ZIGNAGO VETRO S.P.A.
Stabilimento di Fossalta di Portogruaro

NUOVO FORNO 14 E RINNOVAMENTO DEL FORNO 11

Provvedimento Autorizzativo Unico Ambientale
Integrazioni richieste dagli Enti
Allegato Int-6: Integrazioni relative all'impatto acustico

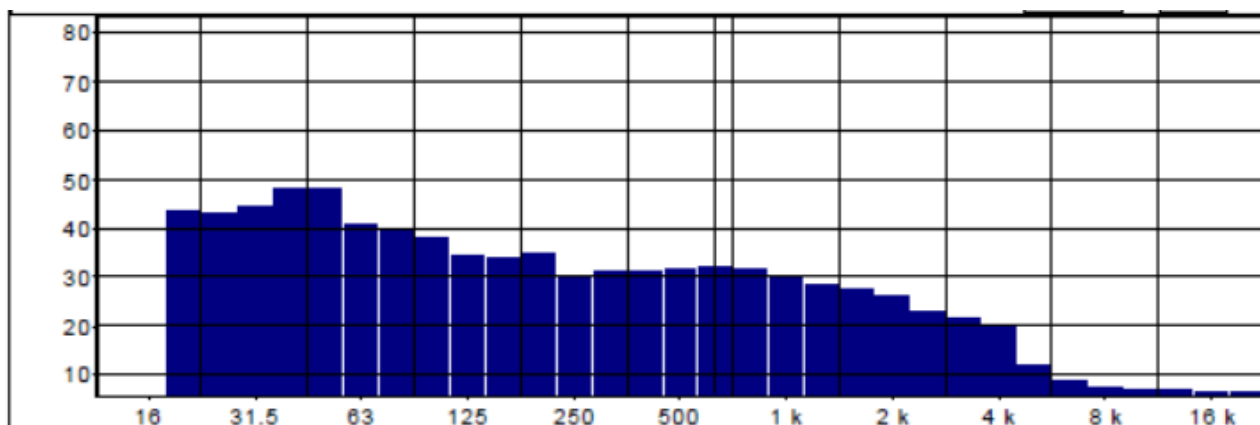
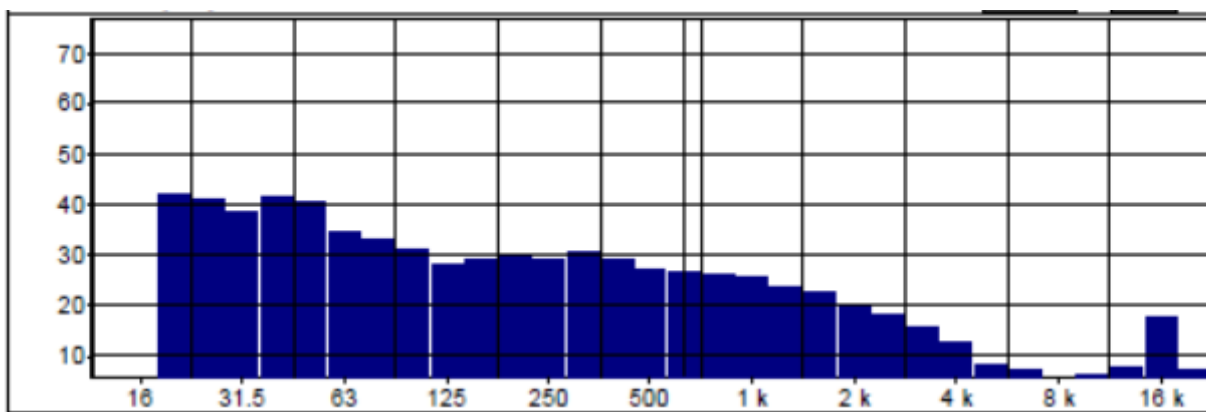
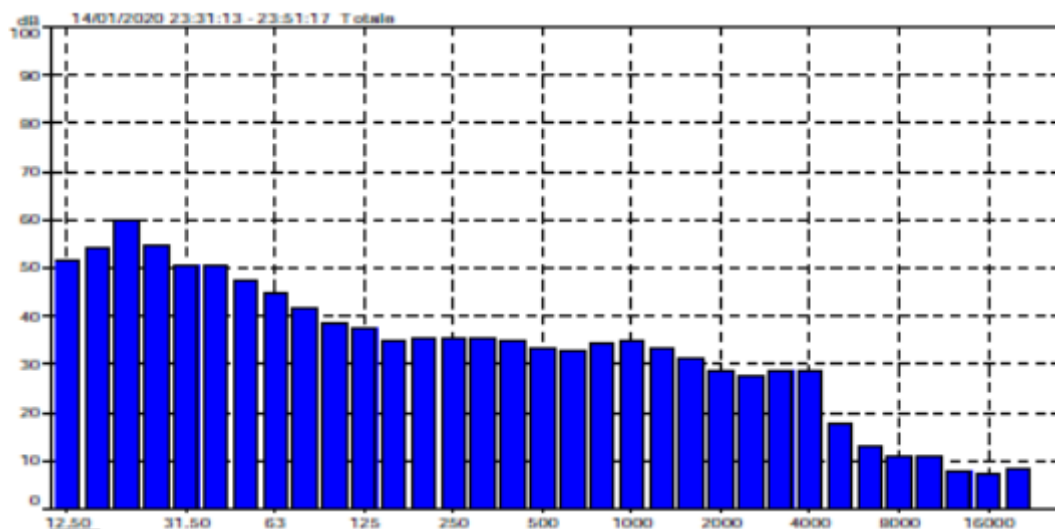
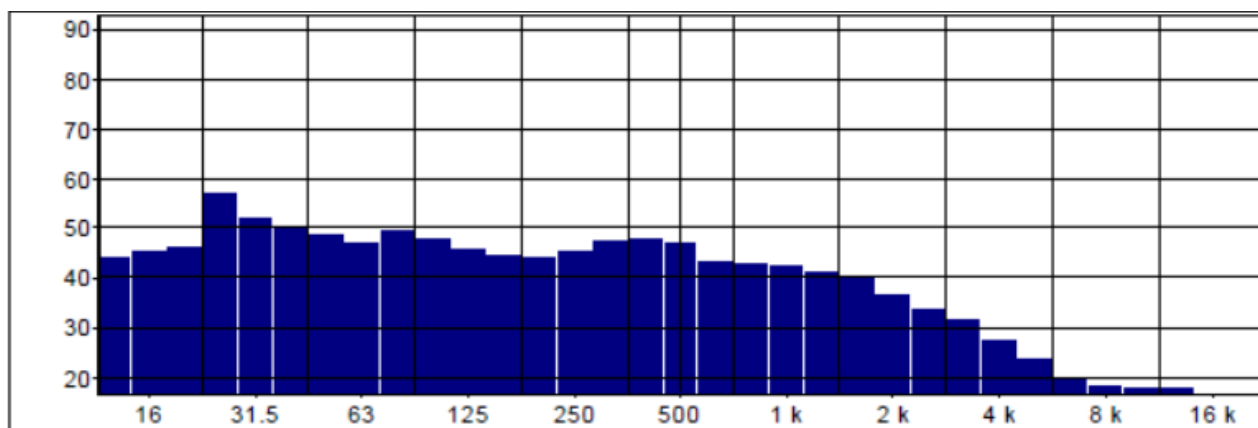
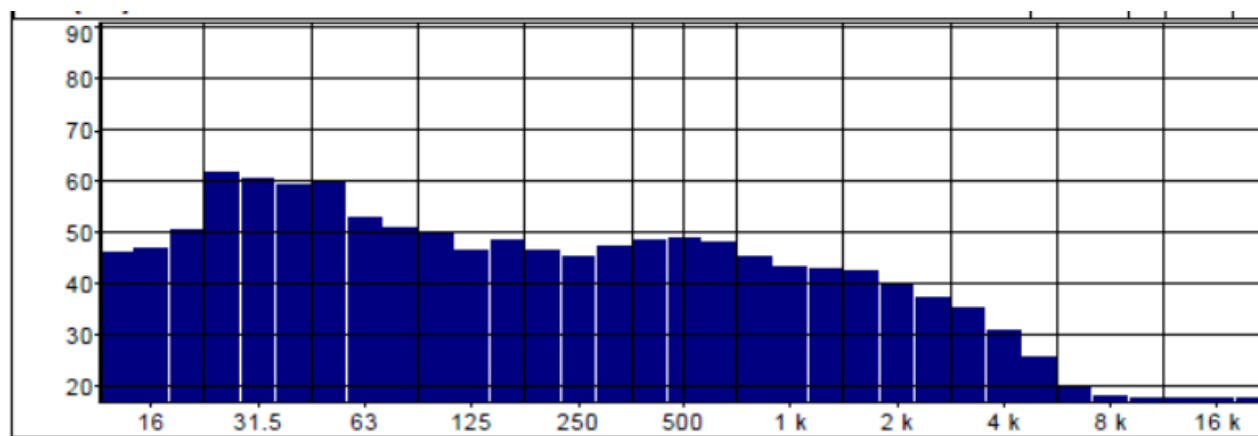
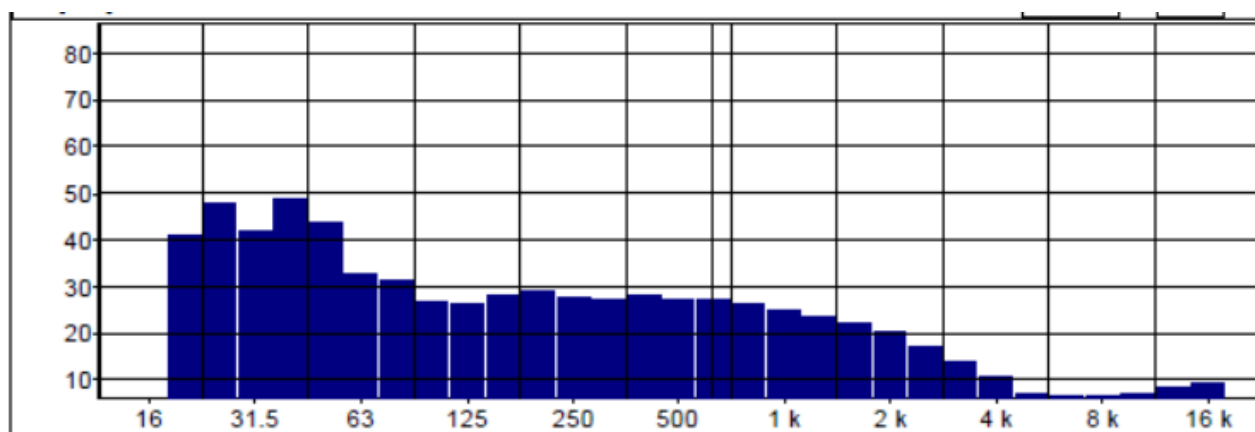
2. Nell'Annesso IIIa – Schede rilievo fonometrico – per i punti di misura E05 – E06 – E07 – E02 ter – E03 ter notturno – E04 ter non sono riportate informazioni sulla presenza di componenti tonali o impulsive si chiede quindi di integrare le schede con le informazioni di cui sopra.

Si allegano i tracciati fonometrici delle schede dei ricettori E05, E06, E07, E02 ter, E03 ter ed E04 ter per il periodo notturno, nel quale non vi è evidenza di componenti tonali. Si precisa solamente che tali misure, realizzate in periodi di poco antecedenti a quelli in cui era stata eseguita la redazione della VPIA, erano state effettuate per valutazioni acustiche periodiche richieste dalla ditta al fine di eseguire dei controlli interni. Dalla lettura delle corrispondenti relazioni tecniche redatte da differenti TCAA, non era mai stata segnalata la presenza di componenti tonali. Per una migliore comprensione, come anticipato in epigrafe, si allegano i grafici delle analisi in 1/3 di ottava delle misure notturne ai ricettori E05, E06, E07, E02 ter, E03 ter ed E04 ter.

La lettura del grafico soprastante, corrispondente allo spettro dei minimi in 1/3 di ottava, dimostra l'assenza di componenti tonali (come da analisi effettuate secondo i dettami del Punto 10 dell'Allegato B del D.M. 16/03/1998), presso il ricettore E05 nel periodo notturno.

La lettura del grafico soprastante, corrispondente allo spettro dei minimi in 1/3 di ottava, dimostra l'assenza di componenti tonali (come da analisi effettuate secondo i dettami del Punto 10 dell'Allegato B del D.M. 16/03/1998), presso il ricettore E06 nel periodo notturno. La frequenza a 16.000 Hz è dovuta alla presenza di grilli dato che il rilievo è stato eseguito a settembre 2019.

La lettura del grafico soprastante, corrispondente allo spettro dei minimi in 1/3 di ottava, dimostra l'assenza di componenti tonali (come da analisi effettuate secondo i dettami del Punto 10 dell'Allegato B del D.M. 16/03/1998), presso il ricettore E07 nel periodo notturno.

La lettura del grafico soprastante, corrispondente allo spettro dei minimi in 1/3 di ottava, dimostra l'assenza di componenti tonali (come da analisi effettuate secondo i dettami del Punto 10 dell'Allegato B del D.M. 16/03/1998), presso il ricettore E02 ter nel periodo notturno.

La lettura del grafico soprastante, corrispondente allo spettro dei minimi in 1/3 di ottava, dimostra l'assenza di componenti tonali (come da analisi effettuate secondo i dettami del Punto 10 dell'Allegato B del D.M. 16/03/1998), presso il ricettore E03 ter nel periodo notturno.

La lettura del grafico soprastante, corrispondente allo spettro dei minimi in 1/3 di ottava, dimostra l'assenza di componenti tonali (come da analisi effettuate secondo i dettami del Punto 10 dell'Allegato B del D.M. 16/03/1998), presso il ricettore E04 ter nel periodo notturno.

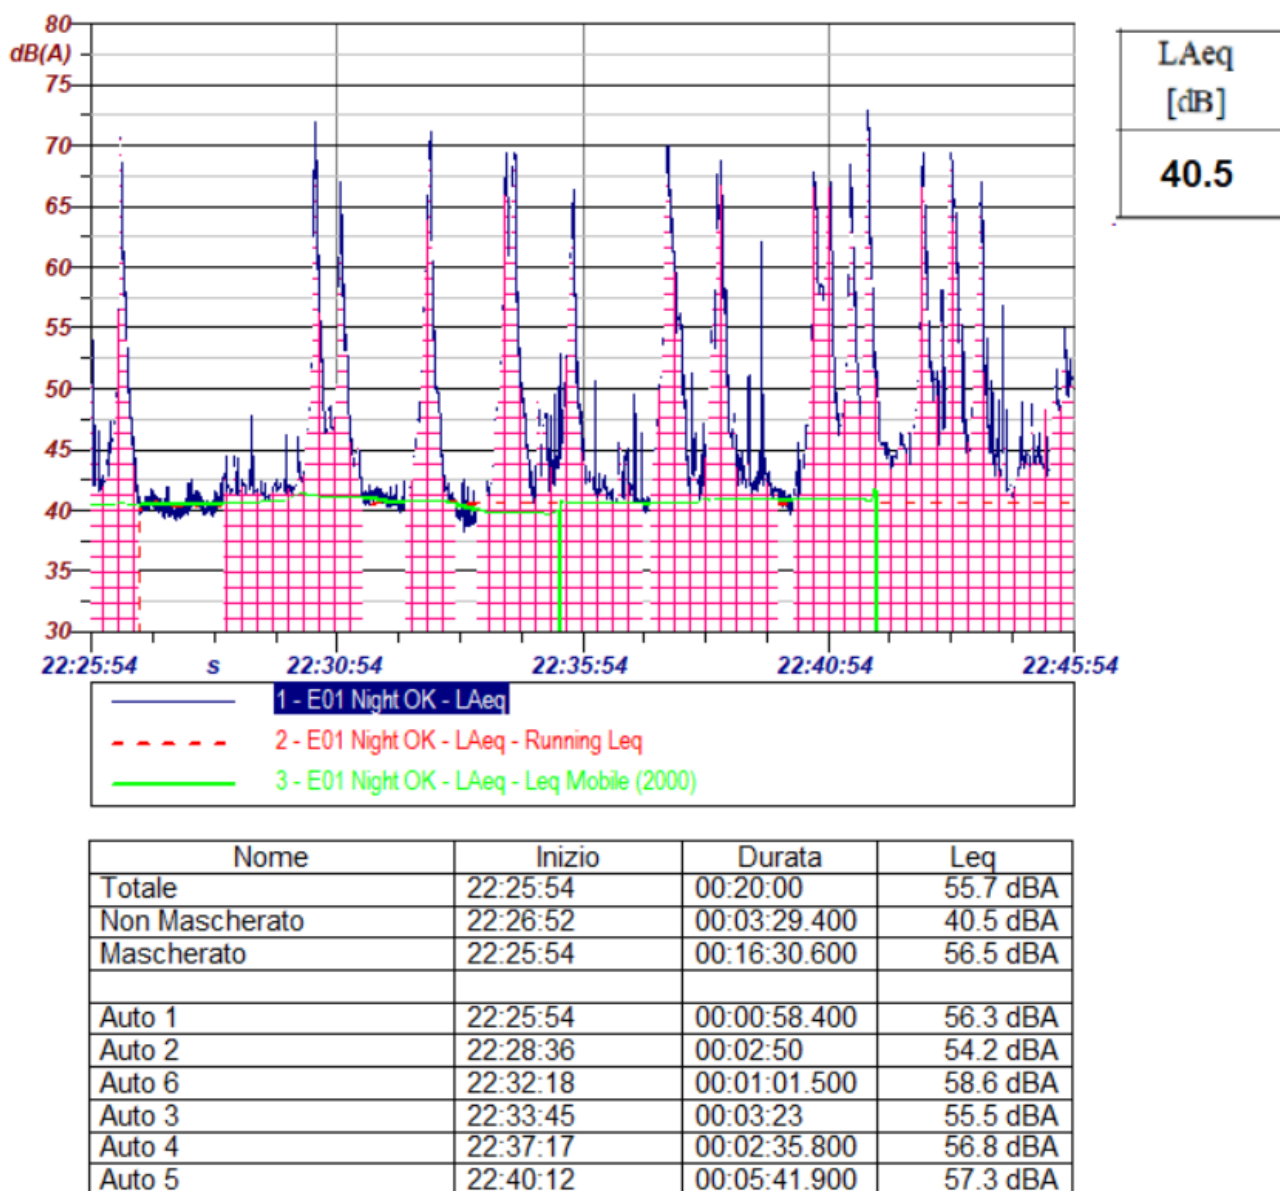
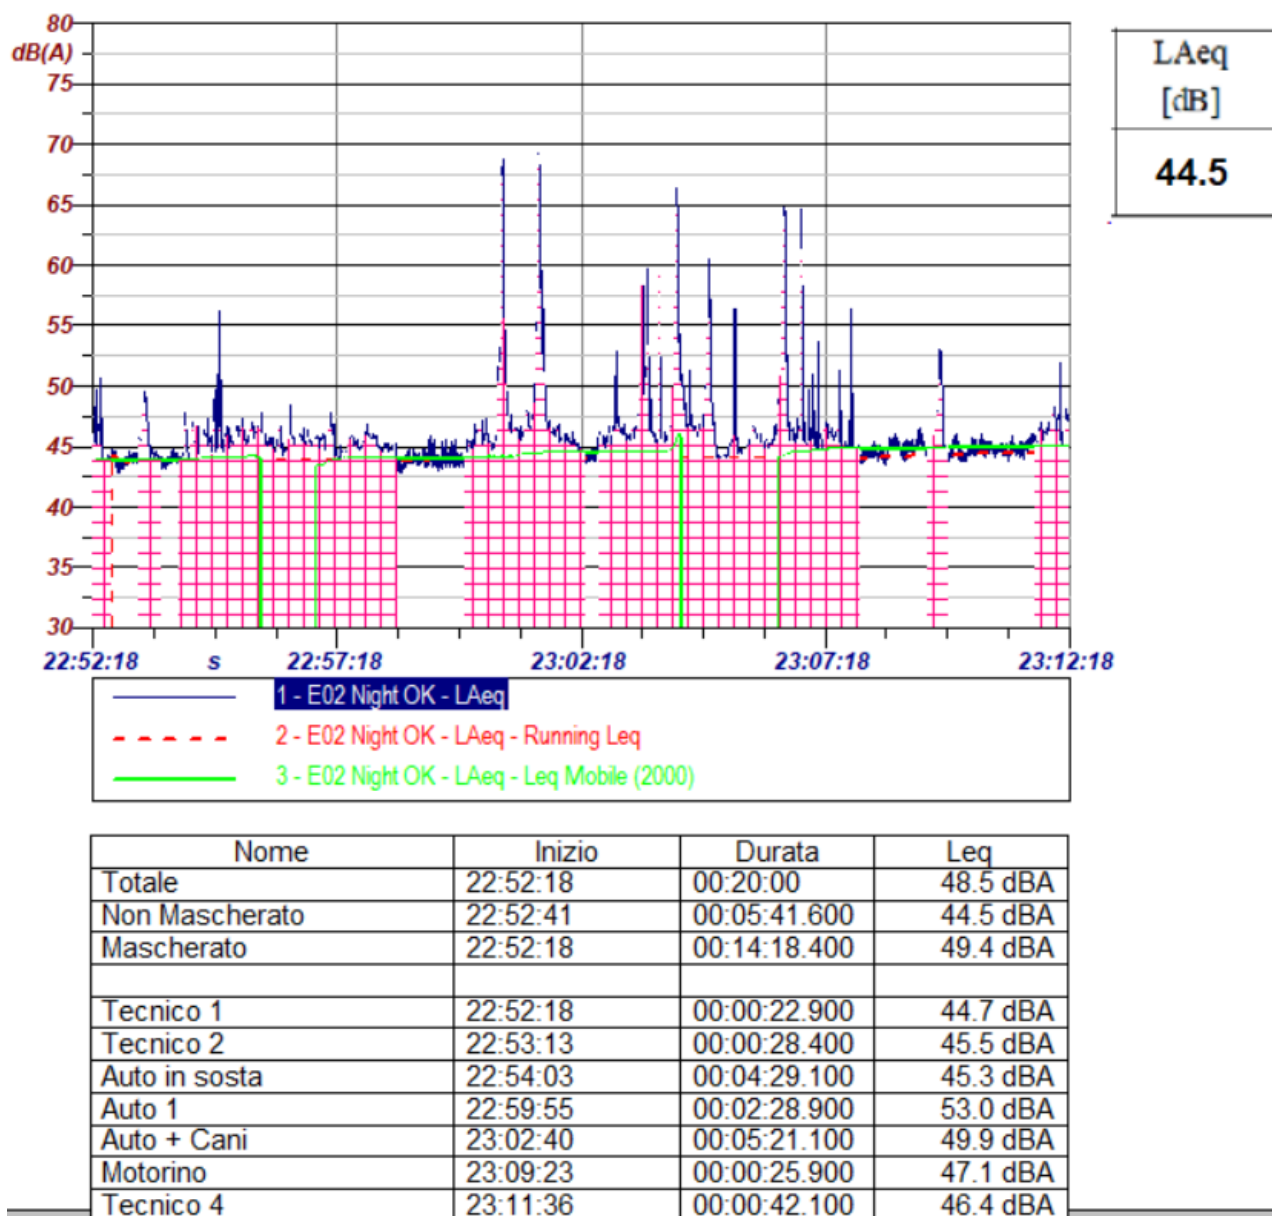
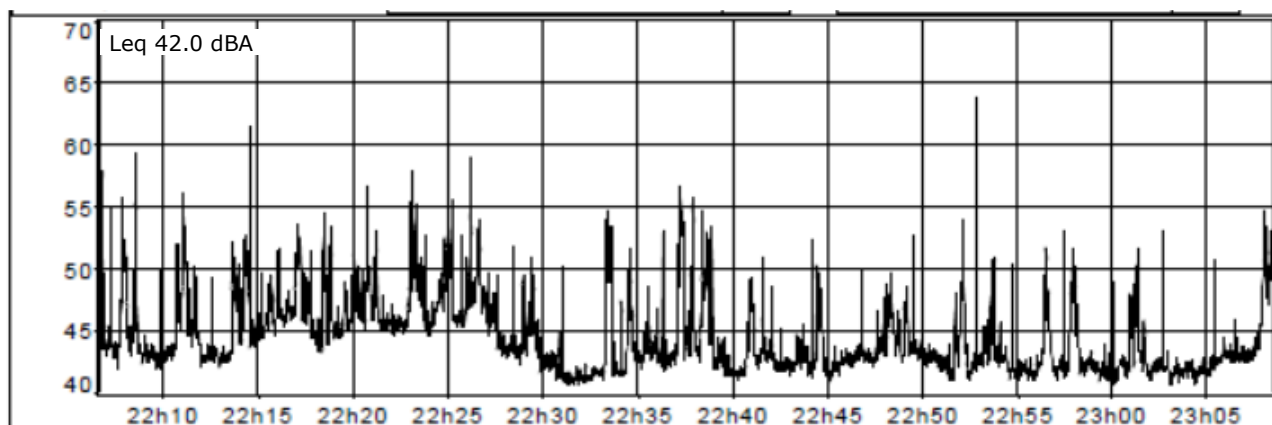
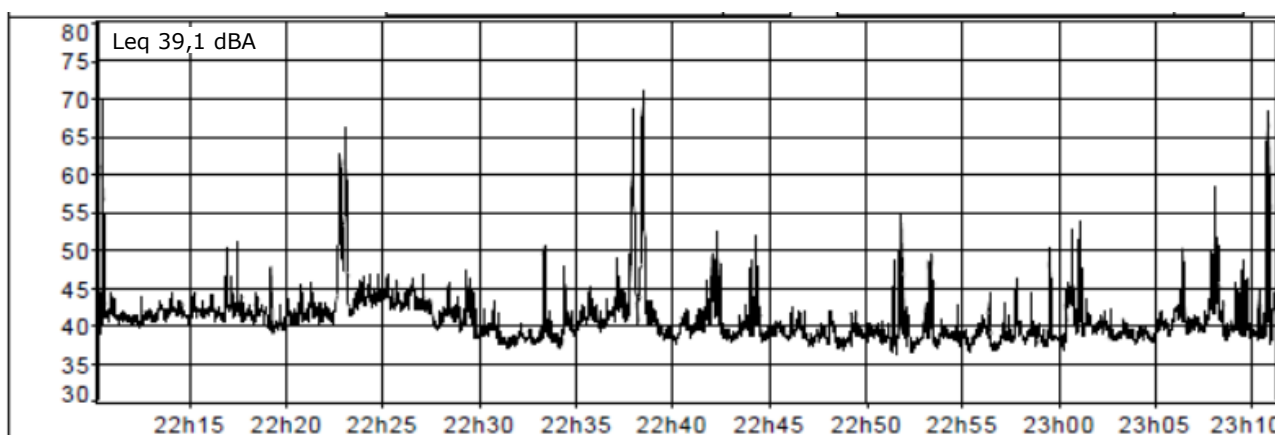
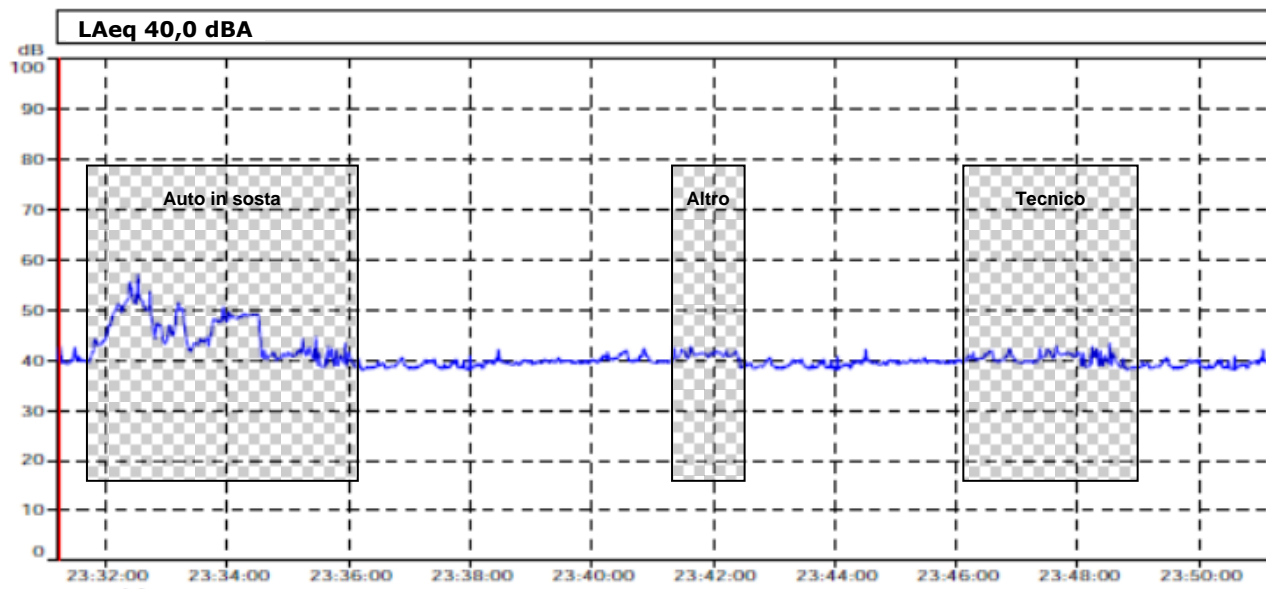
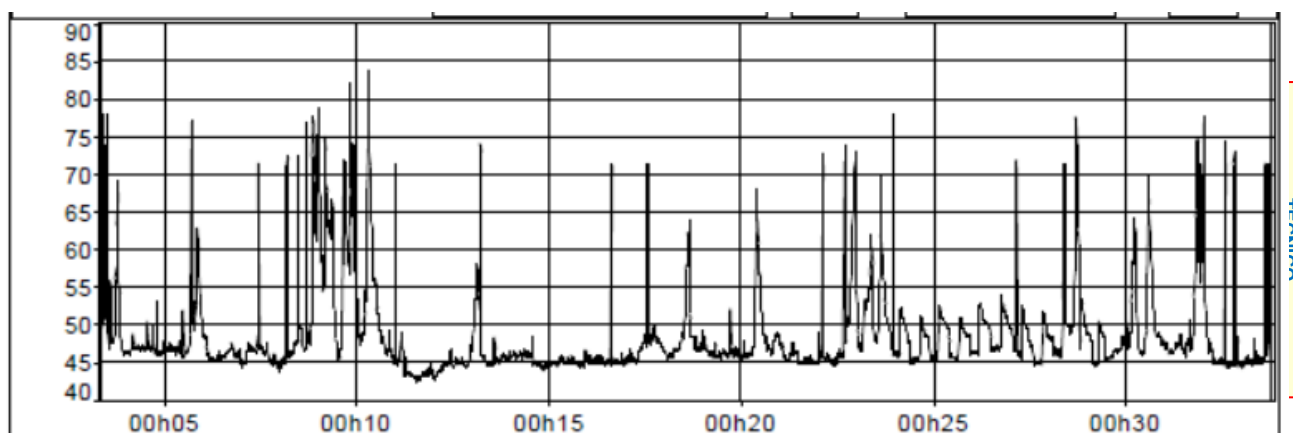
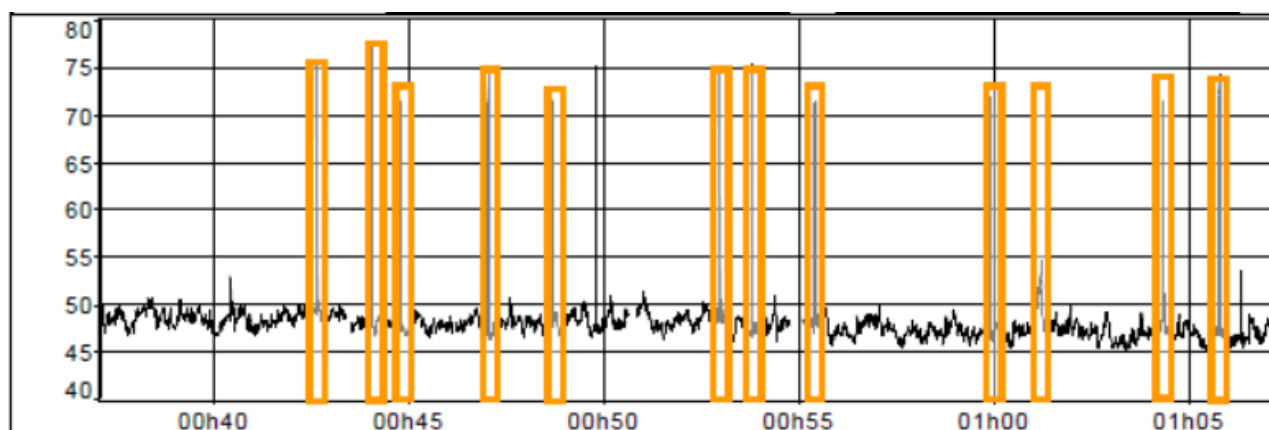
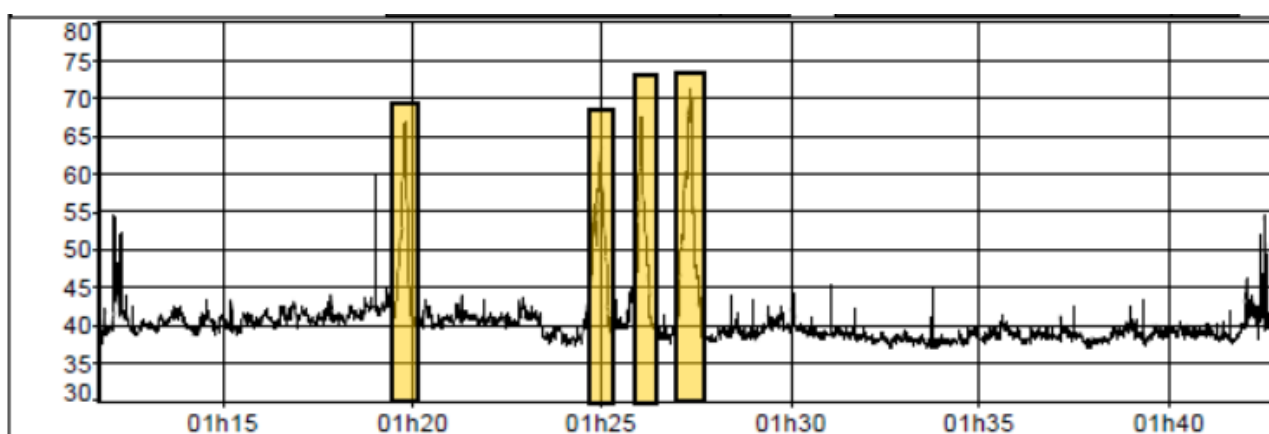
3. *L'estensore dello studio ha ritenuto corretto utilizzare il valore percentile L90 per la verifica di conformità ai limiti di zonizzazione acustica, alla luce del fatto che, escluso il traffico stradale, tutto il rumore di fondo è caratterizzato dall'attività produttiva della fabbrica, la quale rappresenta l'unica fonte sonora dell'area oggetto di indagine. Tale ipotesi condivisibile per il periodo di riferimento diurno, caratterizzato da traffico stradale significativo, suscita qualche perplessità per il periodo notturno, in cui il contributo del traffico si può ritenere trascurabile. Pertanto, alla luce delle considerazioni di cui sopra, si richiede di verificare la conformità ai limiti acustici di zonizzazione comunale presso i ricettori considerati utilizzando i valori Leq effettivamente misurati per il periodo notturno.*

Si risponde alla richiesta dell'Ente relativamente al confronto tra i valori di Leq notturni e di L90 notturni rilevati presso i ricettori limitrofi allo stabilimento di Zignago Vetro S.p.A.. Tale metodologia, che considerava i livelli percentili L90, era stata scelta solo per dare continuità agli elaborati tecnici di Valutazione di Impatto Acustico, redatti in date precedenti a quella della VPIA relativa al progetto del nuovo Forno F14 e Revamping del Forno 11. Tuttavia si è concordi nel tenere conto dei livelli di Leq rispetto ai livelli di L90 relativi al periodo notturno, anche se è doveroso precisare che la scelta di usare i livelli percentili L90 è stata dovuta proprio al fatto che nelle ore notturne era comunque presente un traffico di auto discontinuo ma non sporadico. A titolo di paragone nella seguente Tabella 1, sono confrontati nella colonna di sinistra i livelli percentili L90 notturni indicati nella relazione di VPIA mentre nella colonna di destra sono indicati i Leq notturni misurati alla notte presso tutti i ricettori limitrofi allo stabilimento.

Da un rapido confronto tra i valori di L90 ed i valori di Leq appare evidente che le loro differenze risultano minime, confermando l'attendibilità delle valutazioni contenute all'interno della VPJA.

In conclusione, dalle lettura della Tabella 1 e dei fonogrammi soprastanti, i livelli sonori notturni di Leq, hanno confermato le bontà della valutazioni contenute nella VPIA (confermando le sole criticità ai punti E02ter ed E03 ter). Si precisa inoltre che i livelli sonori indicati nello stato di fatto della VPIA sono comprensivi delle bonifiche acustiche dello STEP 1 e STEP 2, presentando pertanto livelli sonori notturni minori rispetto a quelli misurati.
